**Avis délibéré de l'autorité environnementale
relatif au projet d'aménagement du giratoire de Balata
en Guyane**

n°Ae: 2011-35

Avis établi lors de la séance du 14 septembre 2011 - n° d'enregistrement : 007851-01

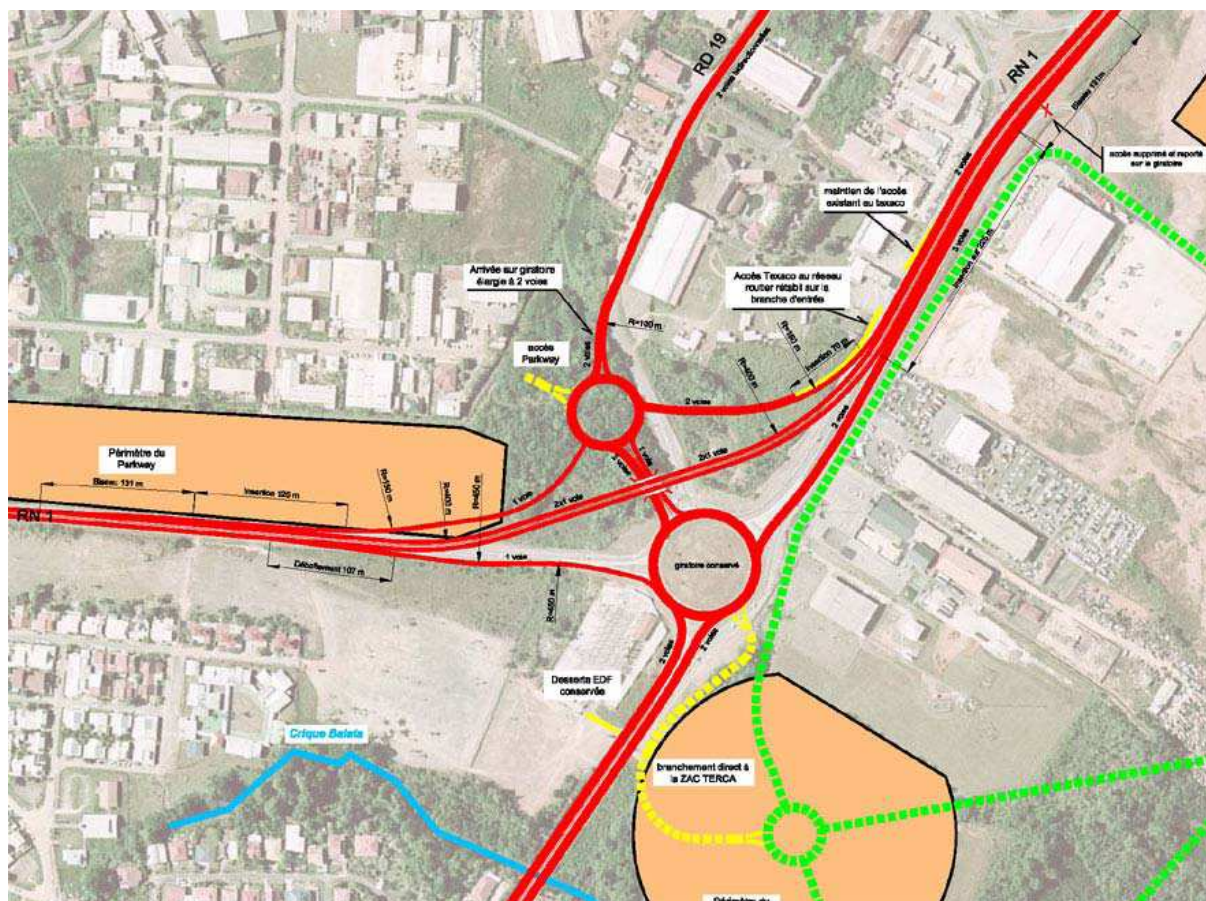
Par ailleurs, est inclus dans le critère risques et sécurité, l'item risque d'inondation, pour lequel la variante 7 bis est moitié moins impactante que les variantes n°3, et 3 bis.

Enfin, si des facteurs environnementaux (nuisances sonores et pollution de l'air) figurent bien dans le critère socio-économie, ils sont, sans analyse, considérés en l'espèce « non déterminants ».

Au terme de cette étude comparative dite affinée, la variante 7 bis, de coût très élevé, est écartée, car elle nécessite un recalibrage de l'ouvrage de franchissement de la crique Balata et une intervention sur la ripisylve de cette crique.

L'analyse multicritères, établie par juxtaposition de couleurs, montre que les variantes n°3 et 3 bis se différencient uniquement sur deux critères : Si le coût de la variante n°3 est moins élevé que celui de la 3 bis, s'agissant de la desserte des aménagements attenants, la variante n°3 est moins satisfaisante, car contrairement à la 3 bis, décrite ci-dessous, elle ne permet pas la desserte du Family Plaza par le giratoire.

La pondération des critères n'est pas indiquée, bien que cette étude comparative soit dite affinée ; mais sachant que la variante 3 bis a été retenue, il en ressort que les critères n'ont pas une pondération identique et, que notamment le critère desserte des aménagements commerciaux a nécessairement un poids plus déterminant que le critère coût de l'ouvrage routier.

A noter toutefois que bien qu'une seule variante soit à l'enquête publique, 2 cartes sont maintenues dans le dossier d'étude d'impact, à savoir la carte 19 pour le plan variante 3 et la carte 20 pour le plan variante 3 bis.

L'Ae recommande pour la bonne information du public, que soient explicitées les raisons de cette analyse en deux temps portant sur des batteries différentes de critères non pondérés et insuffisamment définis, que soient indiquées les pondérations des différents critères, et enfin que soient clairement exposées les raisons ayant conduit au choix de la variante retenue, notamment du point de vue des préoccupations d'environnement.
